Rapport de l'Inspection des installations classées

Visite d'inspection du 05/10/2023

ASSOCIATION DÉPARTEMENTALE DE LUTTE CONTRE LES ADDICTIONS

Références : CF/VV/2023/L_382
Code AIOT : 0012600434

ANNEXE planche photographies
Visite d'inspection du 05/10/2023
Site : ADLCA BLETTERANS

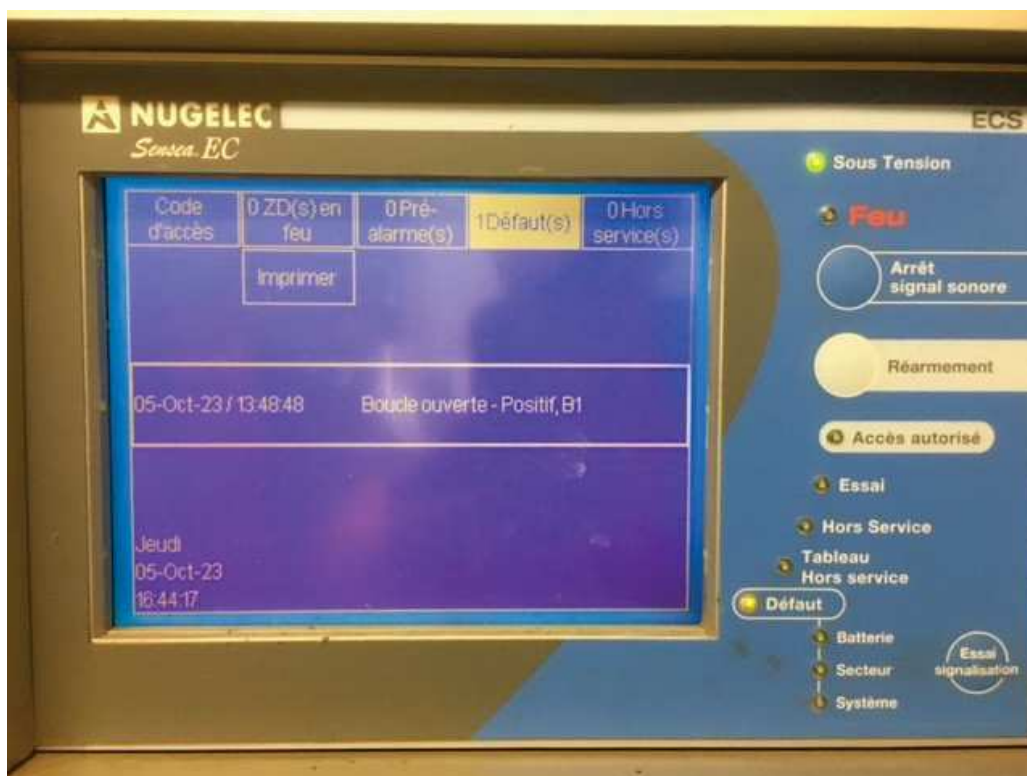
NC 1 : un morceau de muret d'enceinte est détérioré et de ce fait n'est plus apte à jouer son rôle de rétention des eaux en cas d'incendie (cf photographie n° 2 sur annexe photographie du rapport).

NC 3 : les coffrets ainsi que les commandes manuelles des dispositifs ne sont pas identifiées (pas d'étiquetage) (cf photographie n° 1 sur annexe photographie du rapport).

Référence réglementaire : Arrêté Préfectoral du 22/06/2012, article 7.2.4
Thème(s) : Risques accidentels, Système de sécurité incendie
Prescription contrôlée : Moyens de lutte contre l'incendie : - L'établissement est doté de moyens de lutte contre l'incendie appropriés aux risques ; - L'exploitant s'assure de la vérification périodique et de la maintenance des matériels de sécurité et de lutte contre l'incendie conformément aux référentiels en vigueur.
Constats : non-conformité : La centrale de détection incendie NUGELEC indique un défaut « boucle ouverte positif B1 » rendant potentiellement inopérante une partie de la boucle. L'exploitant : - précise que le système reste fonctionnel dans la totalité des points de détection, car l'alimentation de la boucle se fait dans les 2 sens ; - indique avoir pris l'attache du constructeur qui va organiser le remplacement d'une carte défectueuse. Pour solder ce constat, l'exploitant confirmera la remise en fonctionnement normal du système.

Référence réglementaire : Arrêté Préfectoral du 27/06/2012, article 7.4.1
Thème(s) : Risques accidentels, Rétention et confinement
Prescription contrôlée : <u>ARTICLE 7.4.1. RETENTIONS ET CONFINEMENT</u> [...] Tout stockage d'un liquide susceptible de créer une pollution des eaux ou des sols est associé à une capacité de rétention dont le volume est au moins égal à la plus grande des deux valeurs suivantes : -100 % de la capacité du plus grand réservoir ; - 50 % de la capacité totale des réservoirs associés. [...] La capacité de rétention est étanche aux produits qu'elle pourrait contenir et résiste à l'action physique et chimique des fluides. [...]
Constats : <u>Demande de complément :</u> l'exploitant justifiera que la capacité de rétention des eaux souillées (cf photographies n°4 et n°5 sur annexe photographie du rapport) visualisée lors de la visite des installations est étanche sur toute sa hauteur.

- l'étiquetage des dispositifs de commande et transmettra la copie de la procédure d'isolement du site en cas de nécessité ;
- la remise en état du muret d'enceinte de la cours.
